Teie 23.02.2026 nr 12-1/328-290

Meie 25.03.2026 nr 7.2-2/26/10744-7

**Harku valla teede ja juurdepääsude
teemaplaneeringu ja keskkonnamõju
strateegilise hindamise aruande eelnõu
kooskõlastamine märkustega**

Joonis 1. Illustreeriv väljavõte projektist.

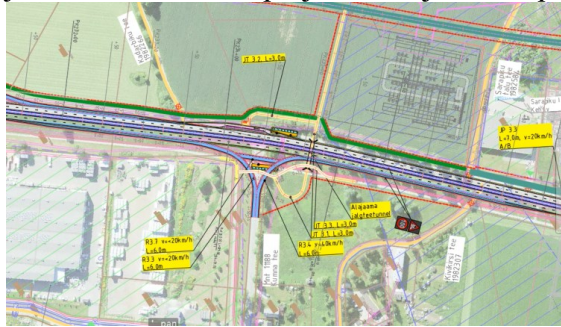
1. (Punkt 1) Palume kaardirakendusel ja põhijoonisel (edaspidi joonistel) toodud tingmärkide kohaselt kanda põhimaanteele 11 („T8-T11 liiklussõlm eelprojekt“. Roadplan OÜ töö nr 20106-3 (Harku vallas lõik km 34,8-38)) eelprojekti järgne kaitsevöönd. Kaardile on kantud teemaa piir. Kaitsevööndi lisamine on oluline seetõttu, et riigitee muudab lõiguti asukohta (vt joonis 1) ning sellega muutub ka kitsenduse ulatus.

Joonis 4. Illustreeriv väljavõte planeeringust.

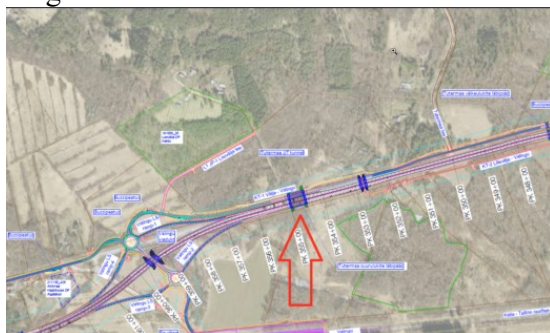
6. (Punkt 7) Peame vajalikuks selgitada, et me ei nõustu koostöö ja kaasamise tabelis Teie seisukohaga (lk 28), mis on antud meie kirja (20.11.2025 kiri nr 7.2-2/25/10744-4) punktile 7, mis puudutab riigiteele 11390 täiendava sõiduraja kavandamist lisaks olemasolevale 2+2 sõidurajale, kuna meid jäeti teavitamata planeeringu avalikust väljapanekust 26.08.2022. Me ei ole vastu riigitee 11390 Tallinn-Rannamõisa-Kloogaranna tee kaitsevööndisse sõidukite liiklusest eraldatud ühistranspordi kiirliini kavandamisele, mis on joonistel tähistatud „perspektiivne põhimõtteline trammikoridor“ ja seletuskirjas sh „ühistranspordi kiirliin“.

- Eemaldada seletuskirjast lause punktis 4.7 (lk 56) „võimalik kiirliin on ette nähtud ühendama mööda 11390 Tallinna-Rannamõisa-Kloogaranna teed Tabasalu alevikku Tallinna ühistranspordi põhivõrguga“. Selgitame, et riigitee 11390 alusel maal puudub vajalik ruum ühistranspordi kiirliini rajamiseks ilma täiendava maa võõrandamiseta ning sõnastus annab eksitavat infot ruumiotsuste tegemise kohta. Joonise väljavõttele (vt joonis 4) on kantud visuaalne ühistranspordi kiirliini (perspektiivne põhimõtteline trammikoridor) asukoht, kuid koridori kujutamine ei taga realiseerimist, kui puudutatud maaomanikud jäetakse kaasamata.

- Me ei võta kohustusi ühistranspordi kiirliini rajamiseks, välja arvatud juhul, kui Vabariigi Valitsus teeb vastava ettepaneku riikliku teehoiukava ülevaatamise käigus.
